PM Brandholmen 1:1

Utlåtande dagvattenhantering, infiltration och risk spridning av föroreningar i mark

Datum	2021-05-31
Uppdragsnummer	1320054870
Utgåva/Status	Slutleverans

Figur 9: Plankarta med markerat område för framtida dagvattenhantering

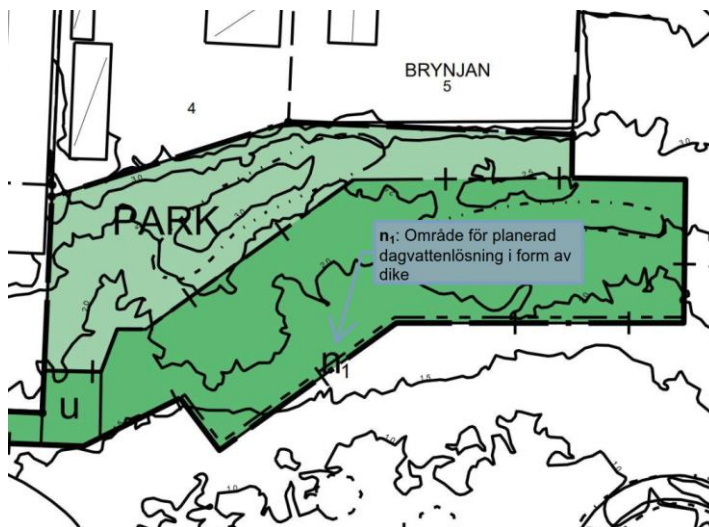
Enligt plankarta inför samrådsförslag planeras ett nytt dike mellan grönyta och ställplats för husbilar, se figur 9.

Utifrån angiven markanvändning krävs en volym för att rena och fördröja dagvattnet på 30 m³ inom planområdet efter exploatering. I och med etablering av nytt dike kan dagvatten ledas dit för rening samt fördröjningen av flöden som uppstår vid dimensionerande 5-årsregn. Vid kraftigare regn kan vattnet ytligt rinna ner mot recipient för att möjliggöra infiltration i mark.

Då exploateringen innebär en ökning av föroreningshalterna från området rekommenderas att diket får fungera som rening och fördröjning av dagvatten från området. Då diket ska anläggas ovan en gammal deponi finns misstankar om att marken är förorenad, se kapitel 5.1. Ett tätt dike kan anläggas med svag lutning ner mot recipient för fördröjning samt rening.

Föreslagen dagvattenhantering bedöms vara tillräcklig för att fördröja samt rena dagvatten från angiven utformning av ställplats. Dikets exakta utformning studeras närmare i ett detaljprojekteringsskede.

Figur 10: Antagen dikessektion vid beräkning av fördröjning/rening samt ytanspråk.

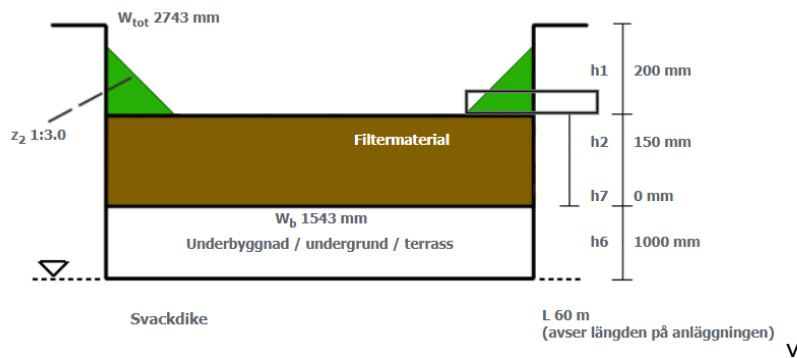
För att klara rening och fördröjningskrav behövs ca 60m svackdike med ett ytanspråk på 160m². Dikets exakta utformning tas fram i detaljprojekteringsskede. Se figur 10 för antagen dikessektion.
